RAPPORT DE L'INSPECTION DES INSTALLATIONS CLASSÉES

AUTORISATION UNIQUE
Fin d'examen préalable

Objet : Installations classées pour la protection de l'environnement
Demande d'autorisation unique d'exploiter le parc éolien de Quillien sur la commune de PLUMIEUX
Société SAS EOLIS L'Etournelle (ENGIE GREEN)
Réf. : Dossier de demande du 28 novembre 2016 complété le 28 novembre 2017

Extrait de l'étude d'impact page 223, « carte de synthèse des contraintes et parc éolien »

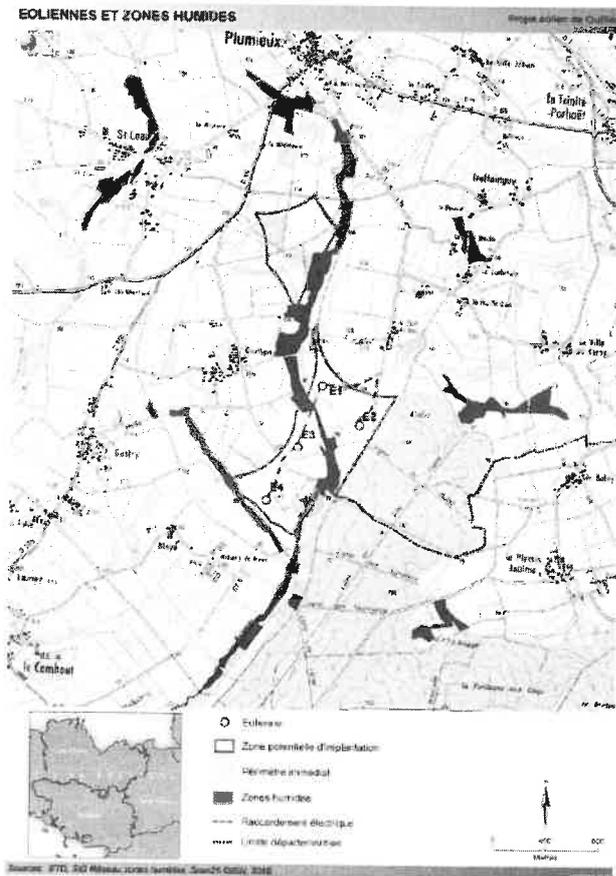
En conclusion de son étude d'impact, l'exploitant a réalisé une carte de synthèse des contraintes, ce qui est positif (même si pour une meilleure lisibilité, elle aurait pu mériter quelques adaptations).

Extrait de l'étude d'impact page 92
« Synthèse des enjeux chiroptérologiques »

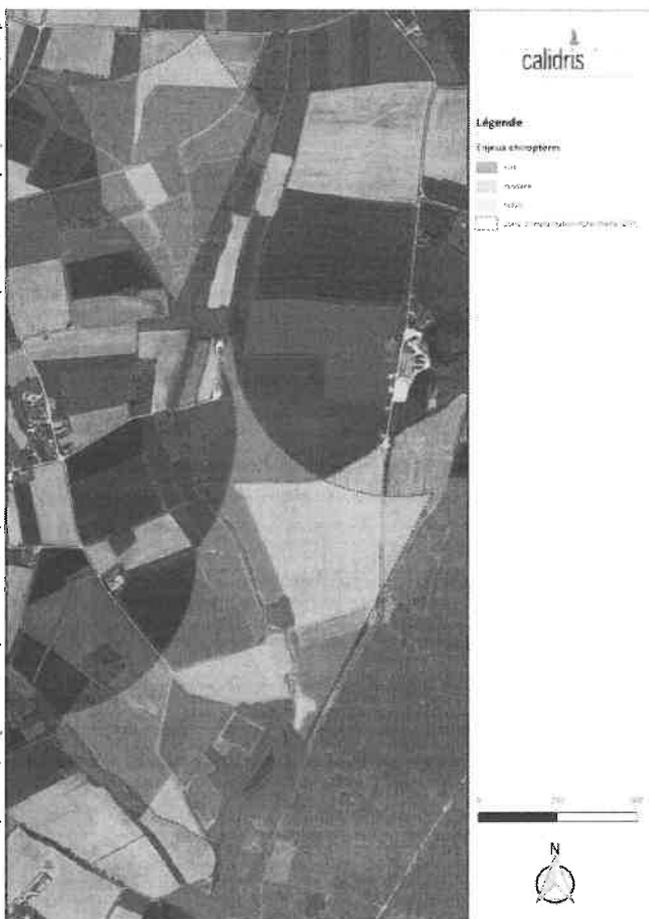
L'implantation retenue des éoliennes est globalement satisfaisante, on sent qu'un effort d'évitement a été fait en recherchant l'éloignement des lisières, la démarche d'analyse des enjeux du site puis de définition des scénarios est cohérente ».

Le positionnement de l'éolienne E2 qui était localisée initialement sur une zone humide a été décalée d'une trentaine de mètres vers le nord. Un léger décalage vers l'ouest de cette éolienne aurait permis d'optimiser à la fois l'éloignement des lisières et de la zone humide, mais l'exploitant considère que l'éolienne E2 serait trop prêt de l'éolienne E1.
